2022年6月

鍋屋バイテック株式会社  
カスタマーサポート部

### グラブスクリュー仕様変更のご案内

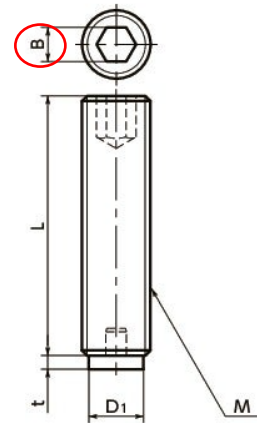
製造上の都合により、六角穴部二面幅を下記の通り変更いたします。

| 変更箇所        | 変更前   | 変更後 |
|-------------|-------|-----|
| 六角穴部二面幅 B寸法 | 1.5mm | 2mm |

SGPS-M4-4-BR

2022年6月1日出荷分より
